Oggetto: Ampliamento Depuratore di Gravellona Toce (VB)

Risposta al contributo tecnico di Arpa Piemonte pratica K13 2021 01189 – ATO 1 prot.00000831 del 26/04/2021.

Oggetto: Conferenza dei servizi inerente all’ampliamento dell’impianto di depurazione di Gravellona Toce.

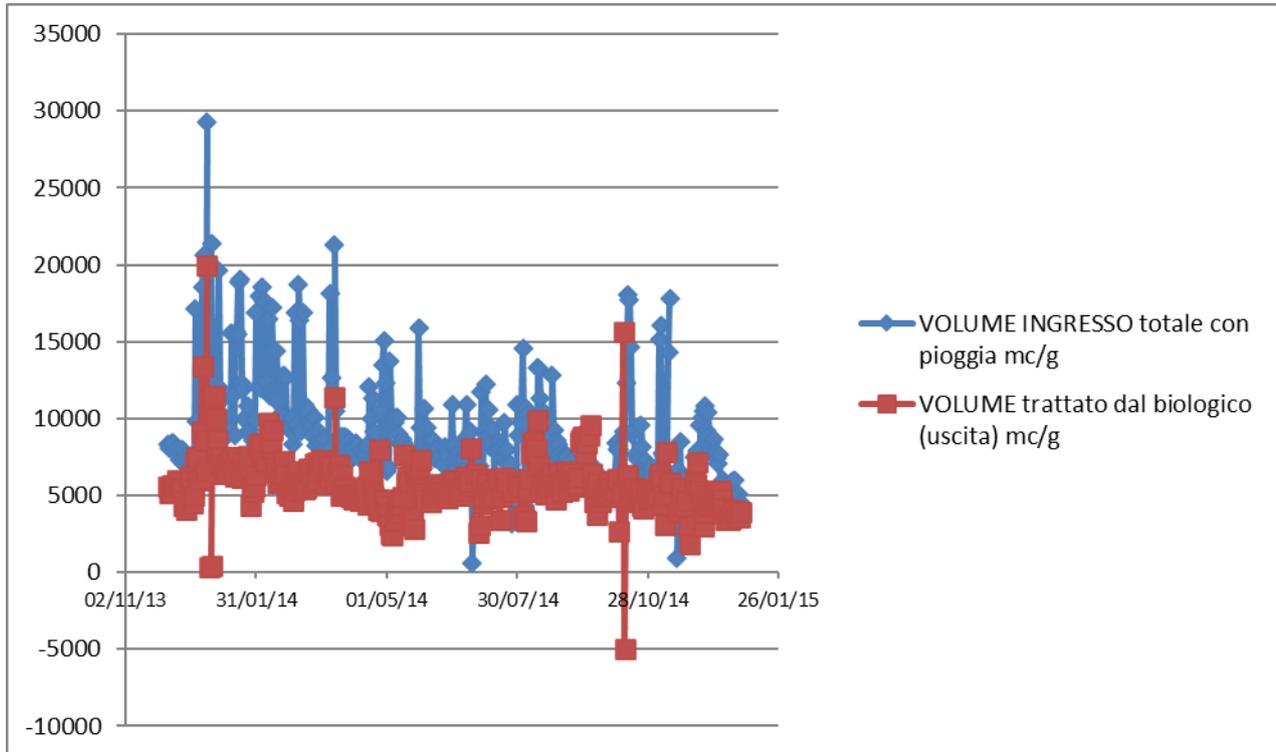
2.2.5 P&I attuale + progetto lotto 1.

Elaborato FO.06.001_P&I. Gli elaborati sono comprensivi dei possibili sviluppi futuri per corretta posa delle condotte senza pregiudicare l'utilizzo degli spazi disponibili.

Si riconfermano le tavole grafiche di stato attuale, di progetto e del P&ID già presenti nel progetto. Esse contengono tutti i manufatti ed i tracciati delle condotte esistenti o in progetto, pertinenti alla progettazione, desunte dai rilievi effettuati e dalla cartografia storica dell'impianto. Eventuali mancanze sono relative a condotte esistenti trascurabili ai fini della progettazione, che peraltro comprende quote economiche per la gestione delle interferenze eventualmente non preventivate.

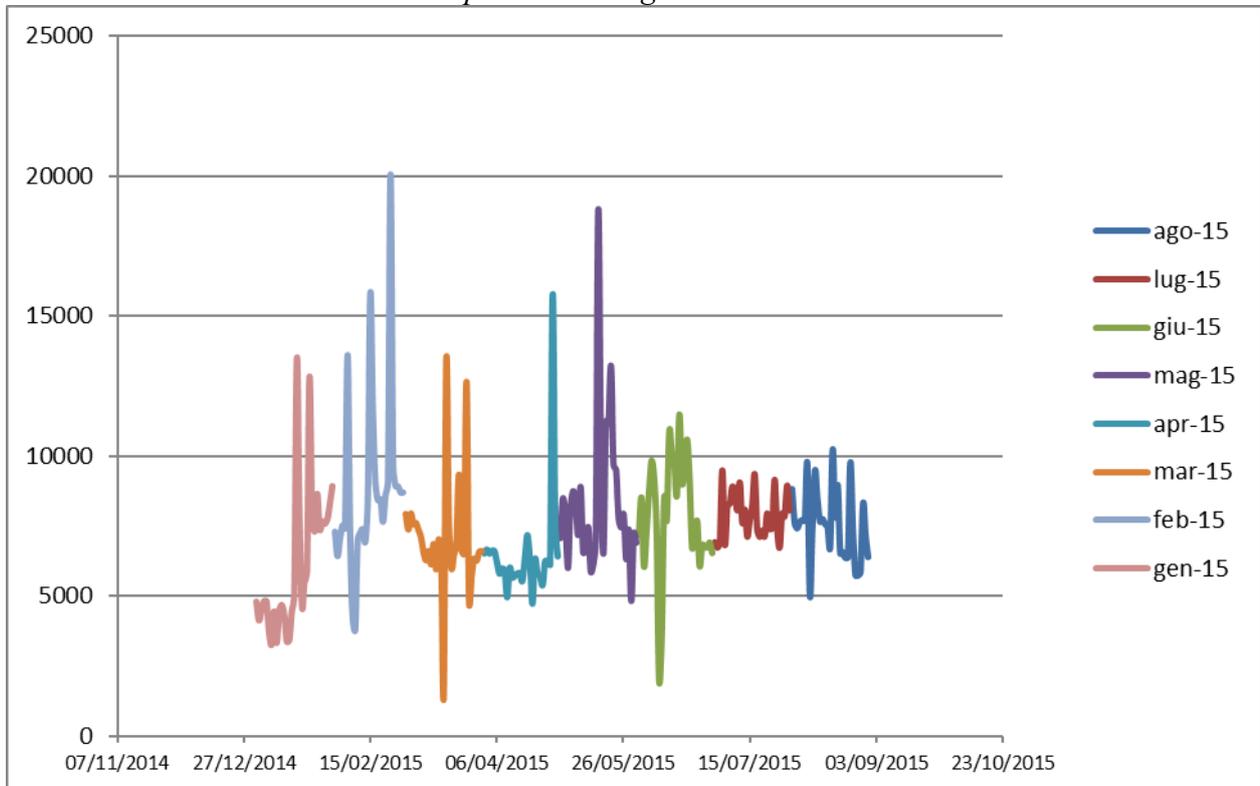
2.2.6 Funzionamento sfioro generale rispetto by-pass totale.

La frase relativa al bypass in progetto è una precisazione richiesta per ottemperare ad una precedente richiesta in fase di Validazione del Progetto, in merito al fatto che il collettore di by-pass in progetto può venire esercito sia a gravità a pelo libero che in pressione, oppure come premente, in caso di Piena del Fiume Toce. Si illustra nel seguito il funzionamento dei sistemi di sfioro e di bypass, tenendo presente che le massime portate impulsive che si presentano oggi in impianto sono sensibilmente inferiori ai valori di progetto in condizioni di pioggia (la portata di progetto dei pretrattamenti è pari a 45.000 mc/g), a garanzia di una adeguata sicurezza idraulica. Si riportano di seguito le portate in ingresso all'impianto, fornite dal Gestore, per gli anni 2014, 2015.

Sono inoltre presenti altri scolmatori a monte impianto, fuori dall'area del depuratore. Essi potranno smaltire la portata in ingresso impianto (>5Qm) a paratoia dello scarico di bypass chiusa, condizione che si giudica poco probabile.

All'aumentare della portata, in tempo di pioggia, sino a 27.000 mc/g le portate vengono pretrattate ed avviate a trattamento completo incluso il trattamento secondario e terziario.

Oltre 27.000 mc/g, ovvero oltre la quota 3 Qm, le portate vengono solamente pretrattate, e successivamente scolmate nel citato collettore di bypass di nuova realizzazione.

Se le portate aumentassero oltre la quota 5Qm, ovvero oltre 45.000 mc/g (eventualità rara, probabilmente anche il sistema fognario andrebbe in crisi a monte e fuori del depuratore), la paratoia di presidio a monte impianto si chiuderebbe, chiamando in causa la condotta di bypass esistente che perimetra il depuratore per poi scaricare direttamente nel fiume Toce.
